スーパーチャンネル/アングル Y型 仕様変更

スーパーチャンネル Y型・スーパーアングル Y型を仕様変更することになりましたので、ご案内いたします。

CH-1YN リップ端面

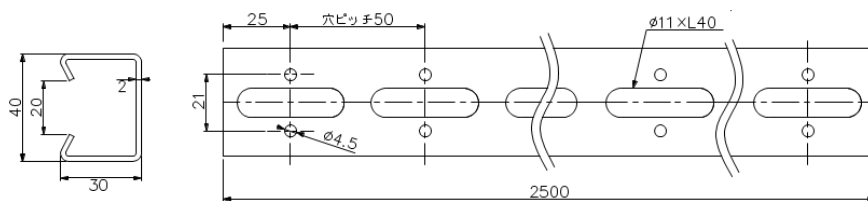
- ・LA-1YNの長さが2.4mから2.5mに変更になります。その他、CH-1YN、LA-1YN/2YNの長穴寸法なども変更になります。
- ・CH-1YNのリップ端面がギザ付きになります。
